NABOVARSEL OM MINDRE ENDRING ELLER REGULERINGSENDRING AV REGULERINGSPLAN FOR MANGER TORG ID NR. 200304 GODKJENT 18.06.2013 I RADØY KOMMUNE.

På vegne av tiltakshavar Rema 1000 vil Ard arealplan as sende inn søknad om mindre endring av delar av reguleringsplan for Manger torg med ID nr. 12602010000200, Radøy kommune med gnr 45 bnr 418 m.fl. med heimel i plan og bygningsloven § 12-14. Tiltakshavar Rema 1000 ynskjer nokre endringar i gjeldande **planføresegner og plankart**. I samråd med Radøy kommune er ein kome fram til at rett prosedyre er å sende ut informasjon om ynskt endring til partar som endringa vedkjem. Om det til slutt vert ei mindre endring eller vanleg reguleringsending vert avklåra i samråd med Radøy kommune etter at merknadsfristen er ute, og ein samanfattar tilbakemeldingane som er kome inn i saka.

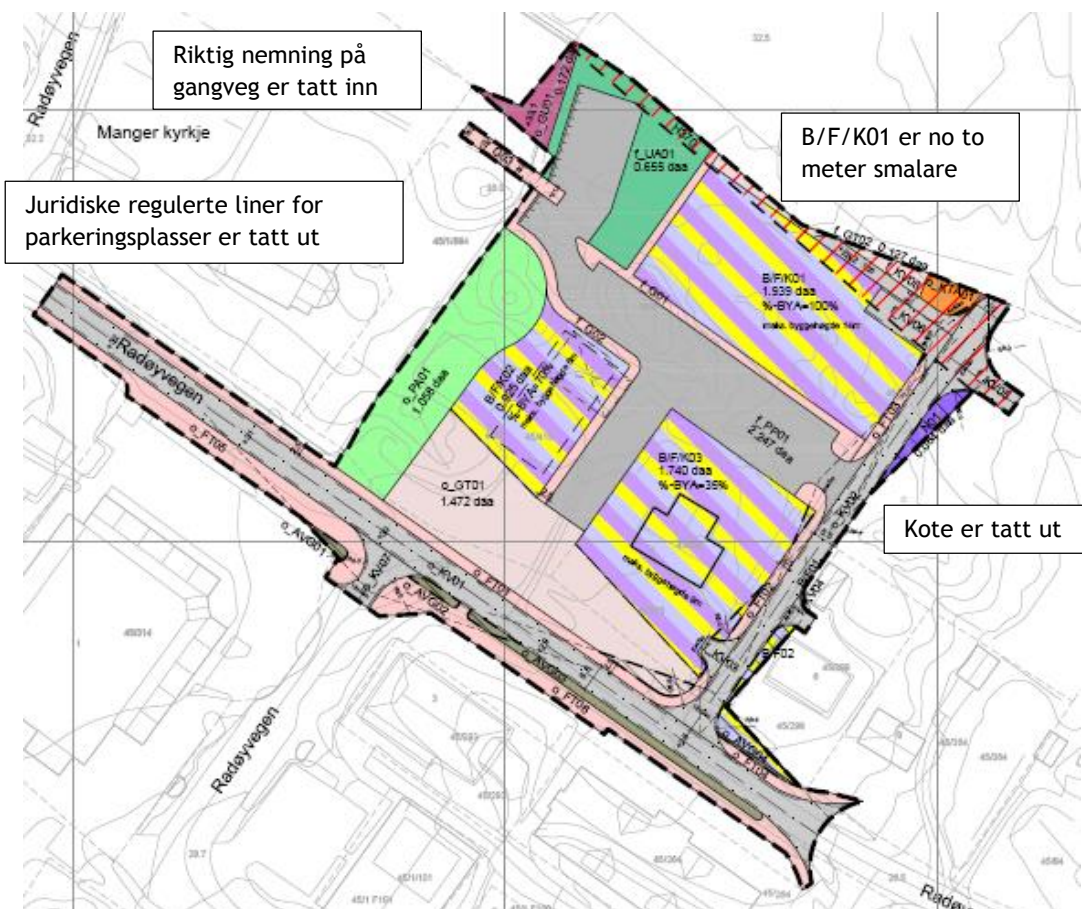
Endringar i plankart datert 25.11.13.

4. Kote på veg

Kote på veg o_KV02 vert tatt ut då ein ynskjer å leggje vegen lågare enn det planen legg opp til.

5. Breidde på parkeringsplass

Breidde på parkeringsplass f_PP01 mellom B/F/K01 og B/F/K03 bør vere 2 meter breiare. Føremålsområdet B/F/K01 vert då tilsvarende 2 meter smalare. Samstundes ynskjer ein å ta vekk juridisk regulerte liner for parkeringsplassar i f_PP01. Rett og slett fordi dette ikkje er i samsvar med prosedyrane for korleis ein regulerer parkeringsplassar i dag.

6. Gangveg

Tidlegare omtalte gangveg f_GV03 i plankartet får rett nemning f_G03.
